WYJAŚNIENIA TREŚCI SWZ

Dotyczy: postępowania o udzielenie zamówienia publicznego, prowadzonego w trybie przetarg nieograniczony na **"Przebudowa Budynków I i II Państwowego Instytutu Medycznego Ministerstwa Spraw Wewnętrznych i Administracji w Wesolej"** – znak sprawy **PIMMSWiA-2375/24/07/01/2023**.

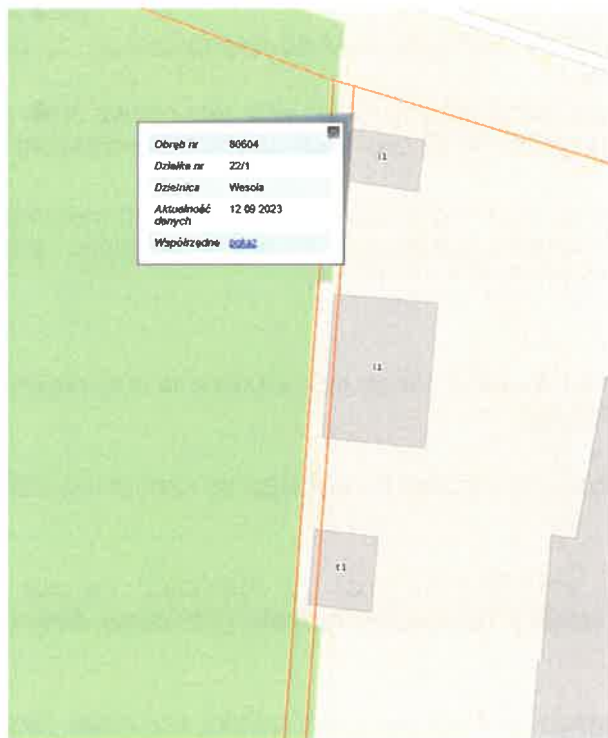
W przedstawionej koncepcji/ PFU nie wskazano pomieszczenia Kaplicy, która jest wymagana przez Ustawę o prawach Pacjenta. Proszę o wskazanie lokalizacji.
